Klingelenberg fase 2

Betreft : zienswijzenbeantwoording en ambtshalve aanpassing

Het ontwerp Uitwerkingsplan Klingelenberg fase 2a en 2b heeft ter inzage gelegen. De gemeente Neerijnen heeft daarmee gelegenheid geboden om zienswijzen in te dienen, voorafgaand aan de vaststelling van het uitwerkingsplan. Het uitwerkingsplan komt overigens voort uit de uitwerkingsplicht die is opgenomen in het moederplan Klingelenberg (,vastgesteld op 20 januari 2011, identificatie: NL.IMRO.0304.BPtuiKlingelenberg-1103).

Ontwerp uitwerkingsplan fase 2a/2b (bron: www.ruimtelijkeplannen.nl)

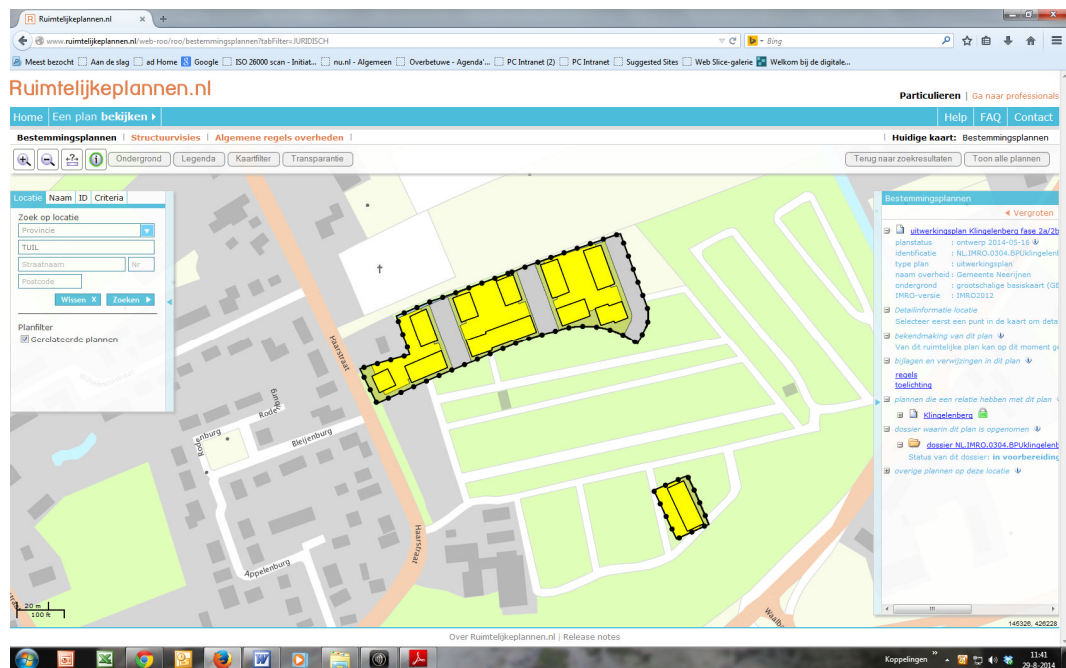
De locatie van het te realiseren open water voor waterretentie is niet aangegeven op de verbeelding van het ontwerp uitwerkingsplan en niet op de verbeelding van het moederplan. Het waterschap verzoekt de retentie op te nemen in de verbeelding en deze te bestemmen als water.

In het moederplan Klingelenberg (vastgesteld op 20 januari 2011, identificatie: NL.IMRO.0304.BPtuiKlingelenberg-1103) is de benodigde waterberging voor alle

bouwfasen – dus ook fase 2a/2b – voor het merendeel voorzien in het open water dat meest oostelijk in het plangebied wordt gerealiseerd. Het klopt dat dit water niet is opgenomen op de verbeelding van het uitwerkingsplan voor fase 2a/2b omdat de waterretentie daarbuiten is gelegen. Navolgende afbeeldingen illustreren dit.
